Avis délibéré de la Mission régionale d'autorité environnementale d'Ile-de-France en date du 9 janvier 2020 sur le projet d'entrepôt de la société Panhard Développement à Puisieux-Pontoise (95)

Synthèse de l'avis

Illustration 3: Plan du bâtiment projeté avec les cellules de stockage

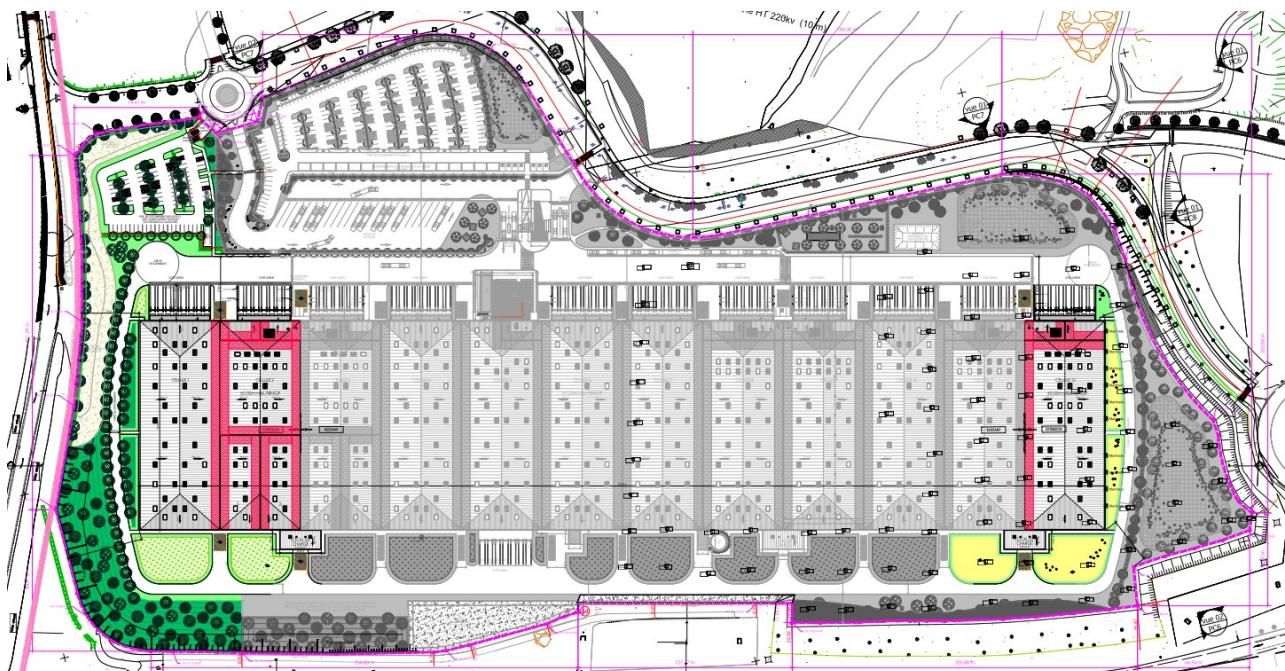
La MRAe relève qu'un plan de masse mis à jour permettant d'identifier les nouvelles cellules dans l'étude d'impact fait défaut.

La MRAe recommande au porteur de projet d'identifier et de représenter sur un plan de masse du projet les cellules de stockage ajoutées et les modifications apportées au bâtiment.

Illustration 4 : Modélisation des flux thermiques d'un incendie généralisé des cellules 2 vers 1 et 3, et 12 vers 11, p 268 de l'étude de danger

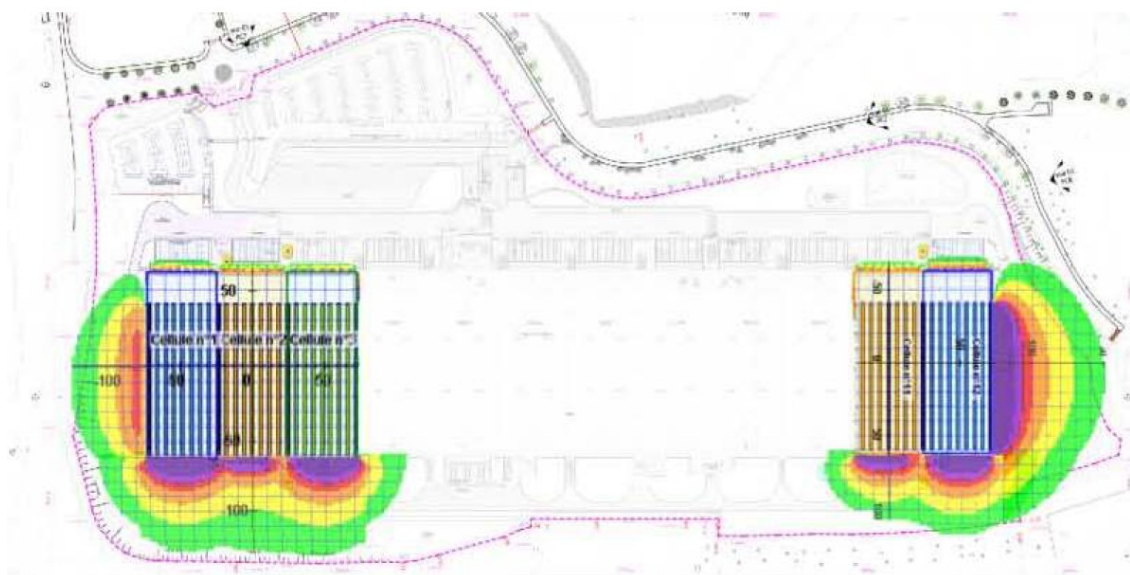
Dans les scénarios les plus défavorables, à condition que soient maintenues fonctionnelles les mesures de maîtrise des risques, la modélisation montre :
